REVISIÓN RESISTENCIA AL FUEGO

PROYECTO EL OLIVAR - VIVIENDA PAREADA TIPO A1

Informe N°2.178.936

Fecha: 13-04-2026

Figura 2: "Vista general de escantillones".

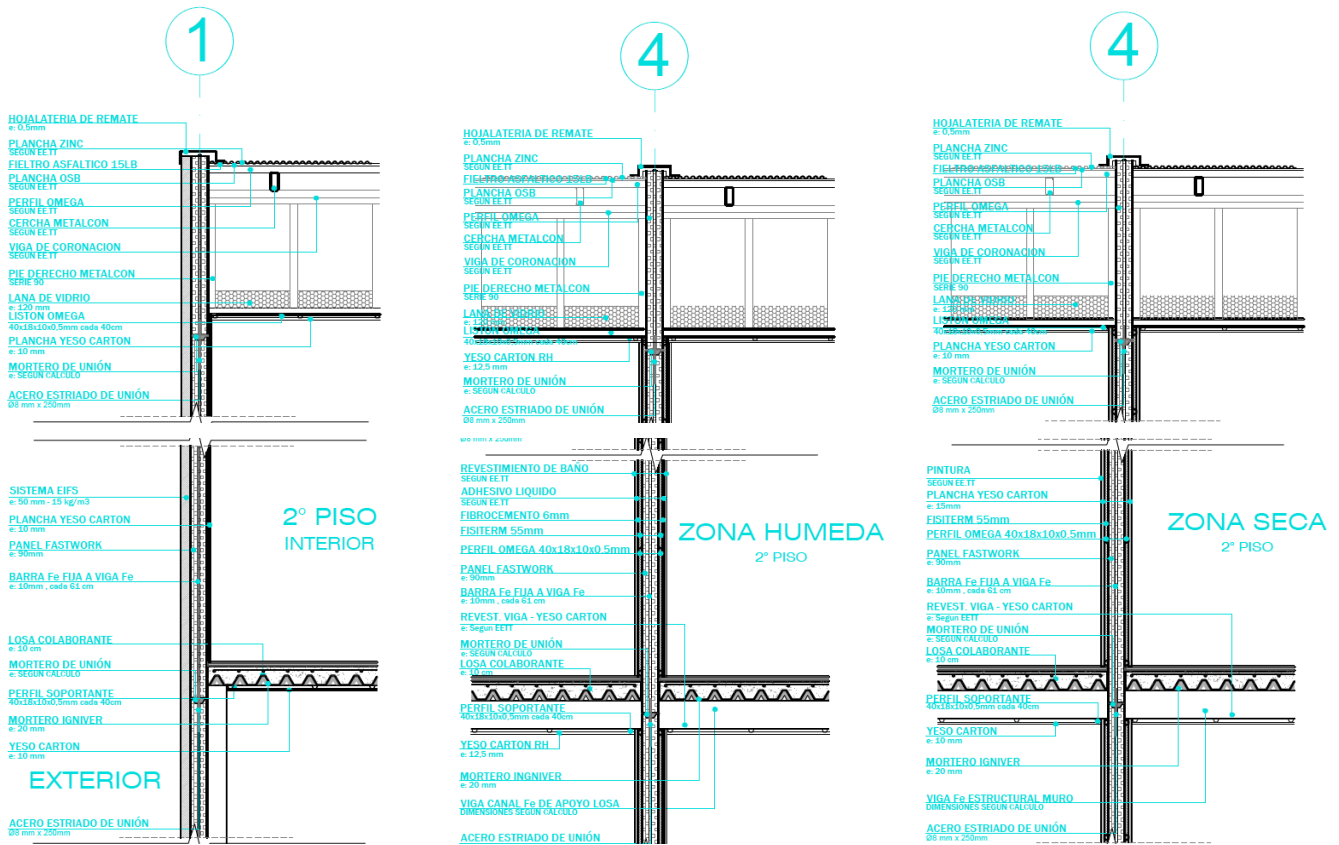
En el proyecto, hay una zona húmeda y seca, por lo tanto, se debe presentar un estudio de asimilación que verifique el cumplimiento de la resistencia al fuego F60 puesto que la solución de referencia solo posee como revestimiento placas de fibrocemento de 5 mm.

Adicionalmente, no existe claridad según los antecedentes recibidos si la solución proyectada en terreno efectivamente corresponde a la misma que fue ensayada conforme a la referencia A.2.3.120.62 de listado de comportamiento al fuego del MINVU.

Considerando que el muro medianero del proyecto no verifica documentalmente la resistencia al fuego del proyecto, F60, este debe ser ensayado según la norma Nch 935/1 para determinar su resistencia al fuego. Esta situación debe considerar la situación seca y húmeda que proyectan como revestimientos 1 placa de yeso-cartón y 1 placa de fibrocemento respectivamente, y por tanto, se debieran hacer 2 ensayos independientes.

Figura 3: “Corte que muestra relación entre los paneles Fastwork y las columnas de acero [] 100x100x3 mm”.

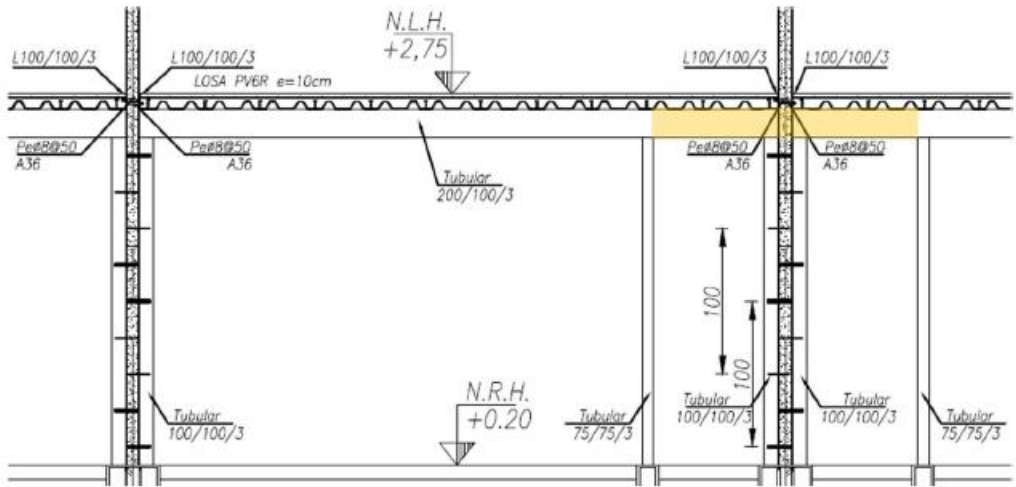
Por otra parte, las columnas metálicas [] 100x100x3 mm, donde se sujetan los paneles de hormigón celular del medianero, al formar parte de este último también debe tener una resistencia al fuego F60, y lo cual, de acuerdo a la información revisada no se proyecta de esta manera puesto que en el documento “58-PINTURA INTUMESCENTE MASIVIDAD_V5” solo se indican exigencias hasta F30.

Tal como fue mencionado en el apartado anterior, las columnas metálicas [] 100x100x3 mm donde se sujetan los paneles de hormigón celular, no verifican la resistencia al fuego F60 puesto que no fueron considerados para esta exigencia en el documento “58-PINTURA INTUMESCENTE MASIVIDAD_V5”.

Paralelamente, para las columnas metálicas [] 100x100x3 mm, donde se sujetan los paneles de hormigón celular del medianero, y de exigencia F60, estas deben proyectar un revestimiento ignífugo que haya sido ensayado según la norma Nch 935/1.Of97. Además, el cálculo de sus masividades debe cumplir con lo indicado en el anexo B de la norma antes descrita.
